Opinia Nr .171... /2015.r

Z wyników przeprowadzonych oględzin – ekspertyzy urządzeń ogrzewczo – kominowych wBydgoszczy..... ul. WARSZAWSKA..... Nr3..... dotycząca mieszkania Nr3..... Pana /i/ ADMINISTRACJA.DOMÓW.MIEJSKICH.ROM.3..... sporządzona przez posiadającego wymagane uprawnienia mistrza kominarskiego PanaZuchowski.Witold..... w celu.

Opinia Nr .172... /2015.r

Wyników przeprowadzonych oględzin – ekspertyzy urządzeń ogrzewczo – kominowych
w Bydgoszczy..... ul. WARSZAWSKA..... Nr ...3.....
dotycząca mieszkania Nr4A..... Pana /i/ .ADMINISTRACJA.DOMÓW.MIEJSKICH.ROM.3.....
porządona przez posiadającego wymagane uprawnienia mistrza kominiarskiego
PanaZuchowski.Witold..... w celu.

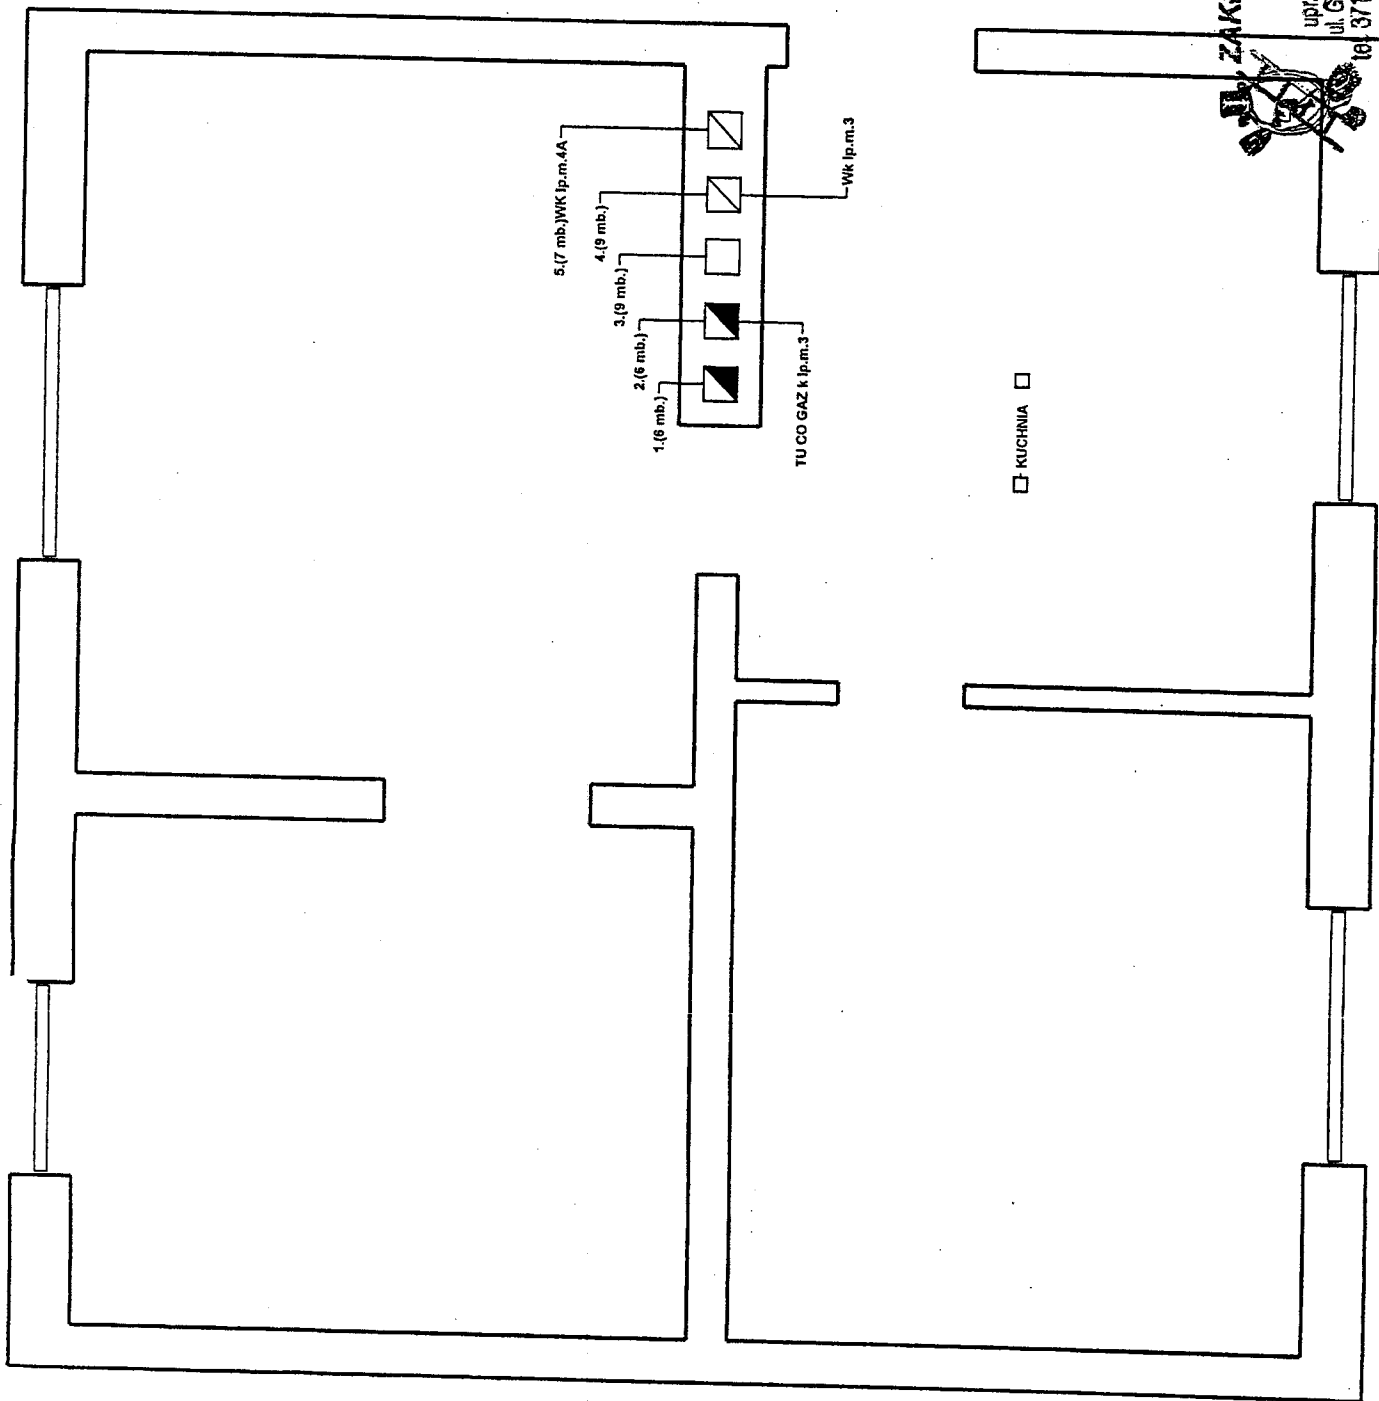
1. Przewód(y) Nr2..... (patrz szkic na odwrocie) odpowiadają – nie odpowiadają wymaganiom niżej wymienionych przepisów i może (mogą) - nie może (nie mogą) być przeznaczony (e) do podłączenia .NR.2..pieca.CO.GAZ.w.kuchni.....
Podać rodzaj urządzenia a w przypadku braku możliwości podłączenia podać przyczyny

W yłącję.z.łazienki.wyprowadzić.rurą.dwupłaszczyznową.ponad.dach.przez.kondygnację.strychowa.....
Przekrój.wew.160.mm.....

..do.przewodu.kominowego.i.działa.sprawnie.Kratkę.wentylacyjną.o.wymiarze.14x21cm.zainstalować.do.....
..15.cm.poniżej.sufitu.....

W celu osiągnięcia prawidłowego funkcjonowania urządzenia należy : .w.przewodzie.spaliniwym.zainstalować.
..wkład.kominowy.....

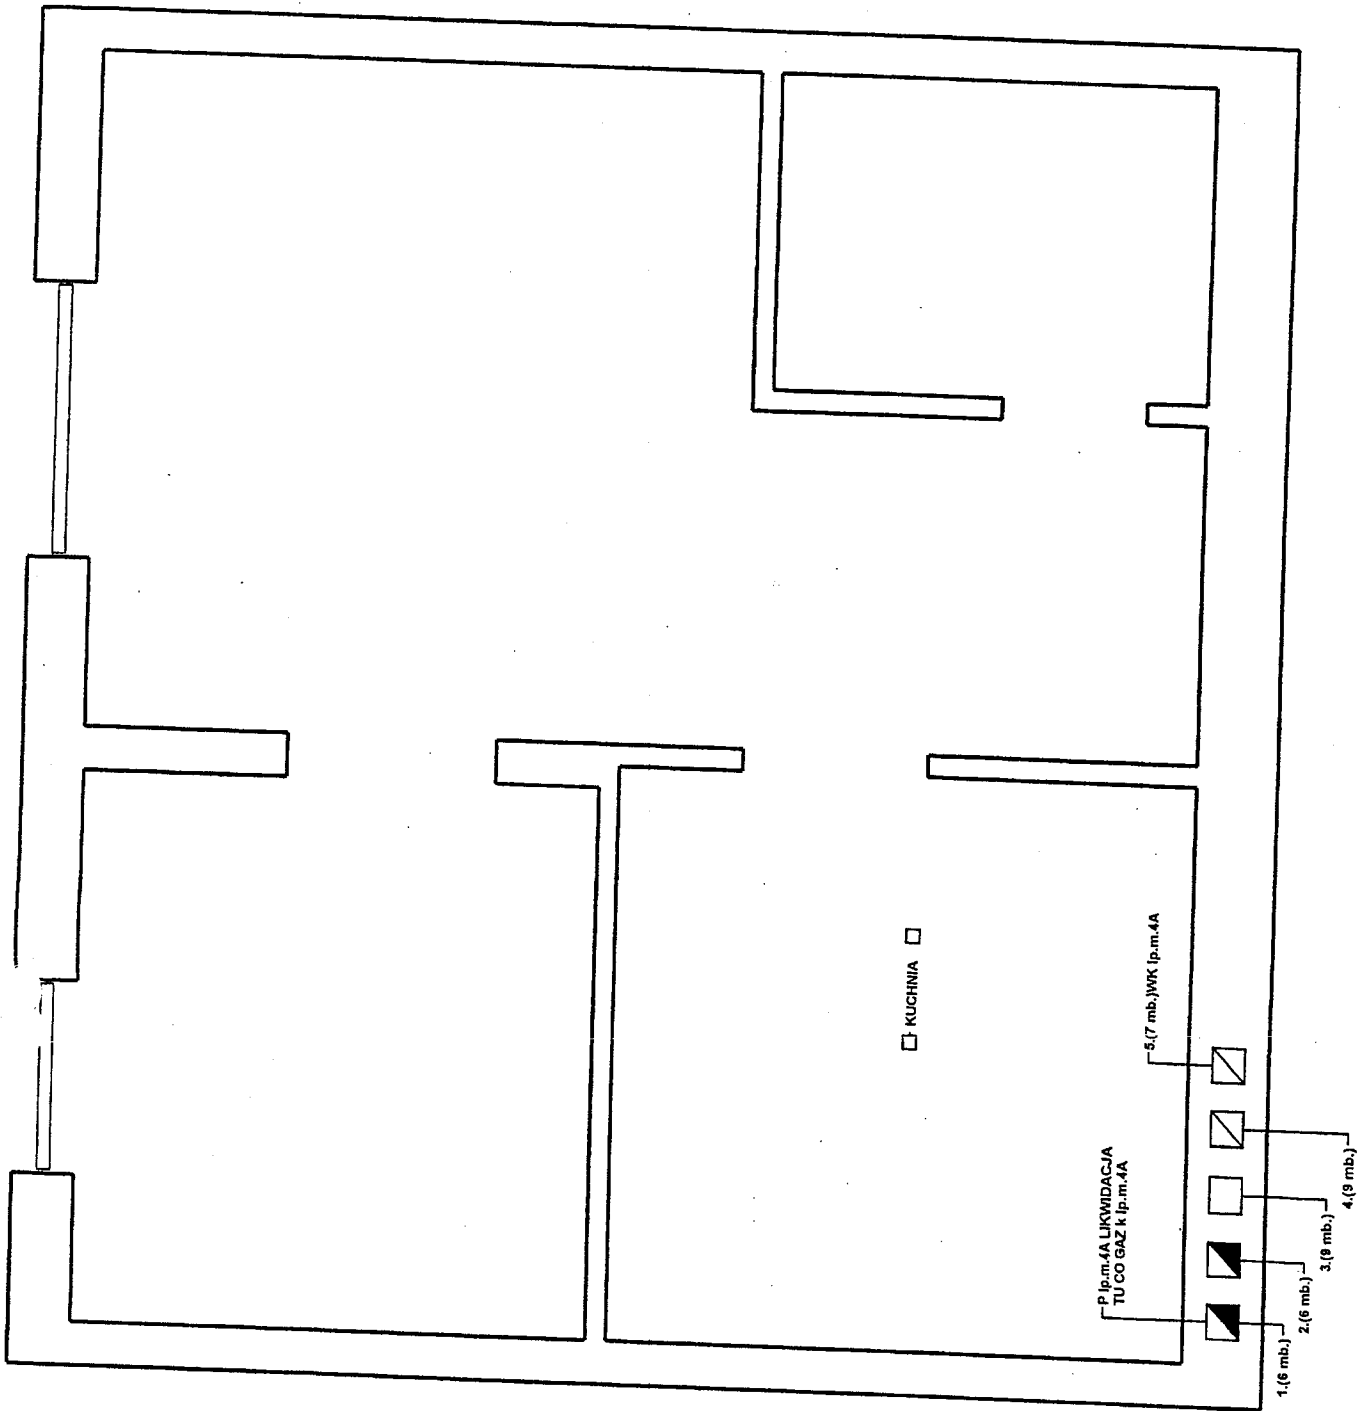
W związku z czym stwierdza się co następuje :
Przewód(y) Nr1..... (patrz szkic na odwrocie) odpowiadają – nie odpowiadają
wymaganiom niżej wymienionych przepisów i może (mogą) - nie może (nie mogą) być przeznaczony (e)
do podłączenia NR.1..pieca.CO.GAZ.w.kuchni..po.likwidacji.pieca.kafłowego.....
Podać rodzaj urządzenia a w przypadku braku możliwości podłączenia podać przyczyny

Wentylację z łazienki wyprowadzić rurą dwupłaszczową ponad dach przez kondygnację strychowa.....
Przekrój wew.160.mm.....

Urządzenie (a) ...wentylacja.w.kuchni..... podłączone jest (sa) prawidłowo – nieprawidłowo
Podać rodzaj urządzenia
...do przewodu kominowego i działa sprawnie.Kratkę wentylacyjną o wymiarze 14x21 cm zainstalować do.....
...15.cm.poniżej.sufitu.....

W celu osiągnięcia prawidłowego funkcjonowania urządzenia należy : .w.przewodzie.spaliniowym.zainstalować.
..wład.kominowy.....
